# ABHILFE GEGEN GERÄUSCHE IM BEREICH DES NEBENAGGREGATETRIEBES

TECHNISCHE INFO NR. 1108

Astra H, Signum, Vectra C, Zafira B

Z18XER

**Bild 1:** Wechsel von starrer Riemenscheibe auf einen Generatorfreilauf

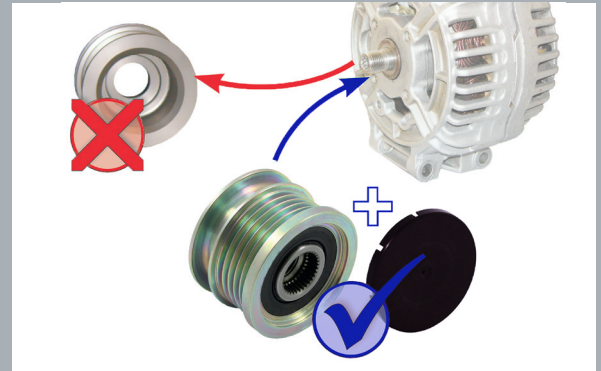
Durch starke Schwingungen des Keilrippenriemens kann es bei oben genannten Fahrzeugen mit starrer Generatorriemenscheibe zu starker Geräuschbildung kommen.

Als technische Lösung bietet RUVILLE für diese Fahrzeuge einen Generatorfreilauf an. Dieser mindert die dynamischen Belastungen im Nebenaggregatetrieb und verhindert so die Geräuschbildung.

RUVILLE empfiehlt die betroffenen Fahrzeuge mit starrer Generatorriemenscheibe auf den Generatorfreilauf 55379 umzurüsten. **Achtung:** Unbedingt den beiliegenden Einbauhinweis beachten!
